DETERMINAZIONE DEL DIRIGENTE SERVIZIO VIA/VINCA 1 agosto 2025, n. 335

[ID VIP 13442] - Parco eolico denominato "VEGLIE", costituito da 8 aerogeneratori di potenza unitaria pari a 6 MW, per una potenza complessiva di 48 MW, da realizzarsi nel territorio comunale di Veglie (LE), incluse le relative opere di connessione alla RTN ricadenti anche nei Comuni di Nardò (LE), Leverano (LE) e Copertino (LE).

Proponente: NVA 3 S.R.L.

Relazione tecnica a supporto dell'istruttoria sul progetto
ID_VIP 13442

Figura 2 – Verifica interferenza tra aerogeneratori e buffer 3 Km dei beni tutelati parte II D. Lgs 42/2004

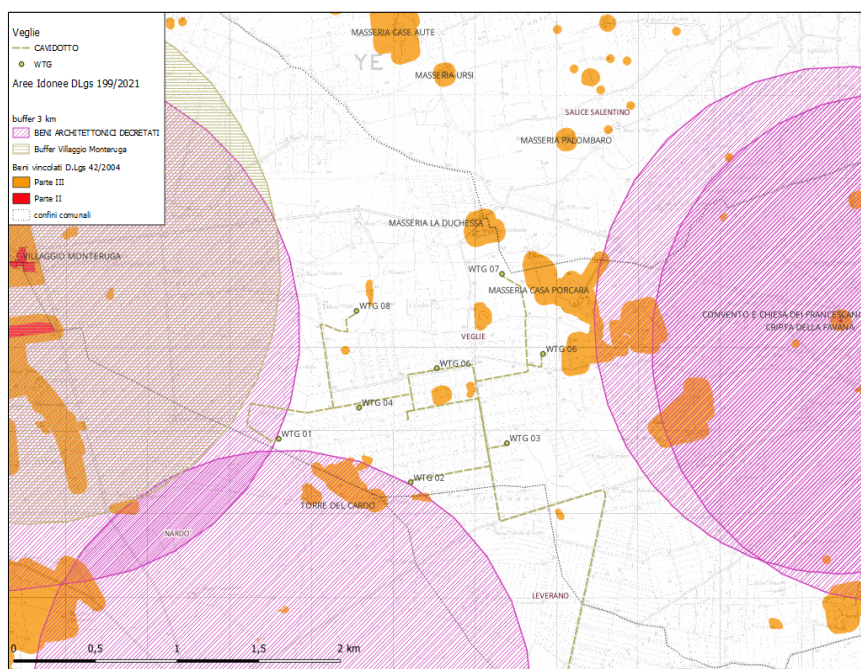
La verifica ha tenuto conto anche del recente vincolo sul **Villaggio Monteruga** (area campita in verde nell'immagine precedente) attribuito con decreto **n.273 del 04/08/2023** che lo **sottopone alla tutela della Parte II del Codice dei Beni Culturali e del Paesaggio**, nello specifico ai sensi del comma 3.lett d) art. 10 del D. Lgs 42/2004.

L'area di progetto, pertanto, ricade tra quelle classificate come idonee ai sensi dell'art. 20 comma 8 lett. c-quater del D. lgs. 199/2021.

Figura 3 – Interferenza area di progetto con il tematismo "ATE B"

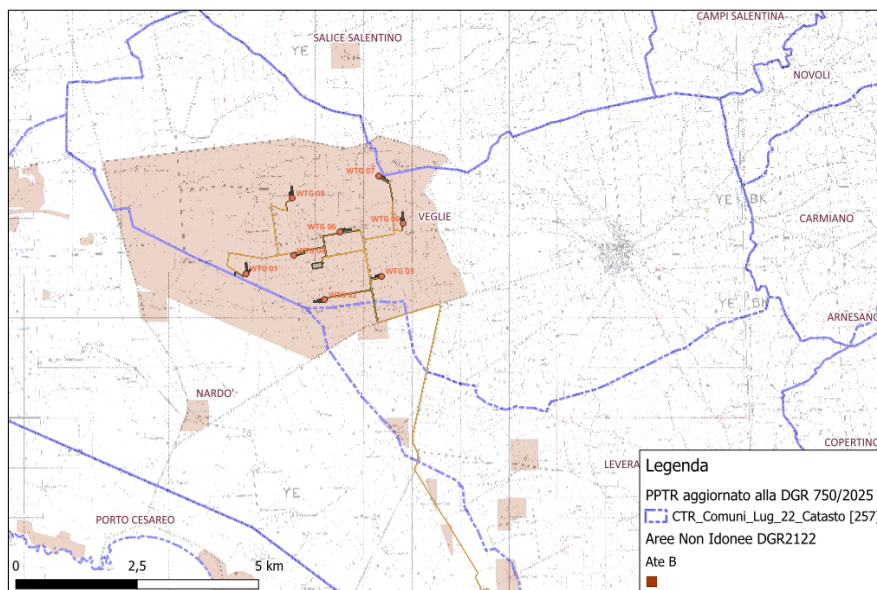
L'impianto eolico in progetto **ricade interamente** all'interno di un'area classificata come ATE B per la quale il Regolamento Regionale n. 24/2010 prevede la necessità di una valutazione specifica di compatibilità.

Dall'analisi condotta e dalla consultazione della cartografia PPTR emerge che l'area interessata dall'intervento **non presenta ulteriori vincoli paesaggistici, ambientali o territoriali** ai sensi del D.lgs. 42/2004 (es. beni culturali, paesaggi tutelati, aree di interesse naturalistico, Rete Natura 2000, ecc.). Alla luce di ciò, e in assenza di interferenze con elementi di valore storico-culturale o ambientale, **l'area non rientra tra le aree considerate non idonee alla localizzazione dell'impianto**, nel rispetto delle prescrizioni generali del PPTR e dei criteri di mitigazione paesaggistica previsti dalla normativa vigente.

Figura 5 – Evidenza degli impianti all'interno buffer

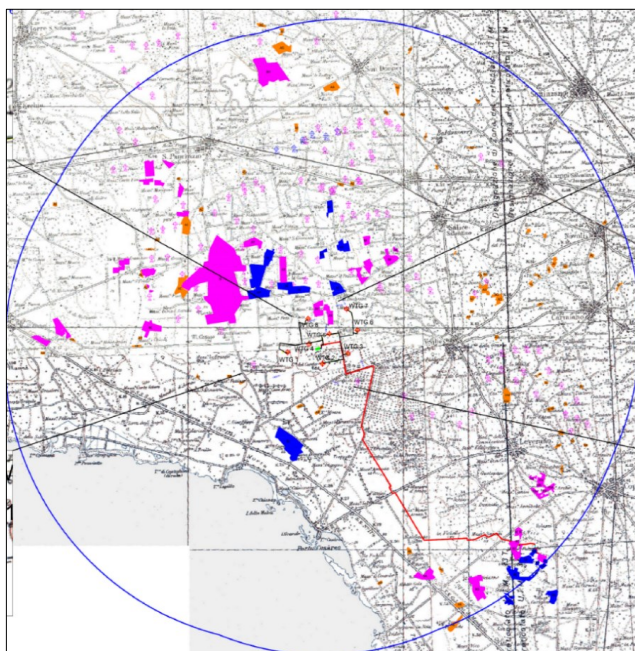
Requisito: $50 \times 262,50 \text{ m} = 13,125 \text{ Km}$

Il requisito non è soddisfatto. Nella documentazione si rileva la presenza di parchi eolici (120 aerogeneratori di cui n. 114 in ITER autorizzativo e n. 06 aerogeneratori al VIA e AU per gli impianti fotovoltaici invece, sono complessivamente n. 90 ricadenti nell'AVI, di cui n. 69 esistenti, n. 4 in AU e n. 17 in iter autorizzativo) nel buffer di 13,125 Km. (RELAZIONE IMPATTI CUMULATIVI INTEGRAZIONE)

Figura 6 – Evidenza della distanza dai centri abitati (TAVOLA DISTANZE DAI CENTRI ABITATI)

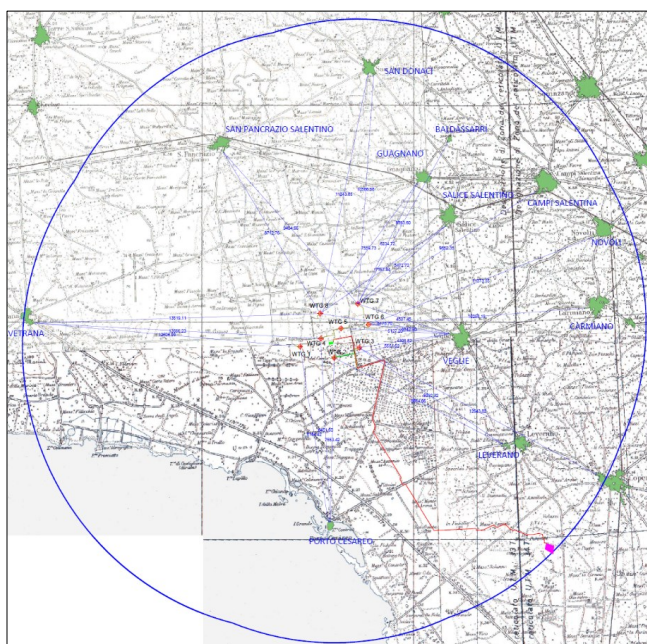
- una minima distanza di ciascun aerogeneratore da unità abitativa munite di abitabilità, regolarmente censite e stabilmente abitate, non inferiore ai **200 m**;
Il requisito risulta soddisfatto. Tutti i fabbricati ricadono al di fuori del buffer di 200 m. (RELAZIONE RICETTORI SENSIBILI – RELAZIONE PRELIMINARE DI ACUSTICA)
- una minima distanza di ciascun aerogeneratore dai centri abitati individuati dagli strumenti urbanistici vigenti non inferiore a 6 volte l'altezza massima dell'aerogeneratore.
Requisito: altezza massima totale $H_t \ 262,50 \text{ m} \times 6 = 1.575 \text{ m}$
Il requisito è soddisfatto.

Figura 7 – Distanze turbine eoliche da strade provinciali o nazionali

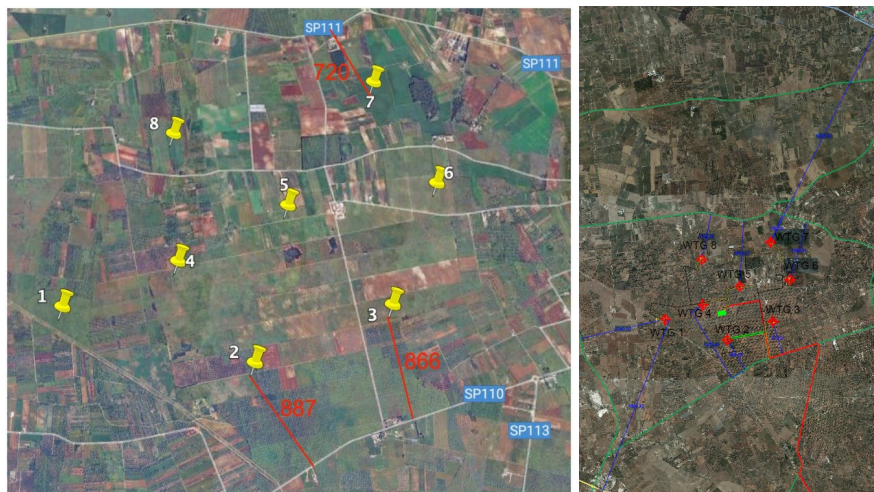
- la distanza di ogni turbina eolica da una strada provinciale o nazionale debba essere superiore all'altezza massima dell'elica comprensiva del rotore e comunque **non inferiore a 150 m dalla base della torre**.

Nessun aerogeneratore dista meno di **262,5 m** dalle strade provinciali, regionali o nazionali. (RELAZIONE CALCOLO DELLA GITTATA MASSIMA PER ROTTURA DEGLI ELEMENTI ROTANTI E VERIFICA DISTANZE DI SICUREZZA AI SENSI DEL D.M. 10-9-2010 – DISTANZE_MOBILITA_ORTOFOTO)

Figura 8 – Distanze degli aerogeneratori dai ricettori (Relazione sul calcolo gittata massima)

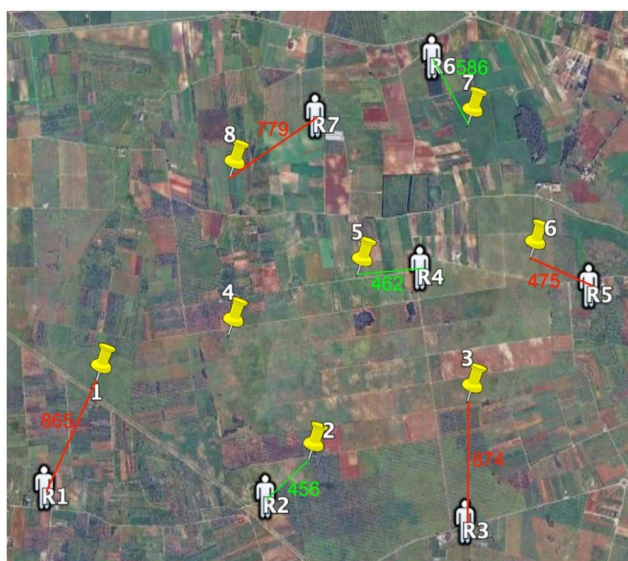
- la distanza di ogni turbina eolica dai fabbricati debba essere almeno pari alla gittata massima dell'aerogeneratore. Ogni abitazione e edificio preso in considerazione deve ricadere al di fuori di questo raggio di azione.

Il requisito è soddisfatto. Nel documento intitolato "Relazione sul calcolo della gittata massima in caso di rottura degli elementi rotanti e verifica delle distanze di sicurezza ai sensi del D.M. 10-9-2010" è stato calcolato il valore massimo della gittata. Tale valore, pari a **446 m**, si riferisce alla rottura di un frammento a **5 m dalla punta della pala**. Non sono stati considerati i calcoli relativi alla gittata di frammenti di **10 m o dell'intera pala**, poiché tali distanze risulterebbero inferiori, rendendo quindi la verifica relativa al frammento di 5 m più cautelativa.
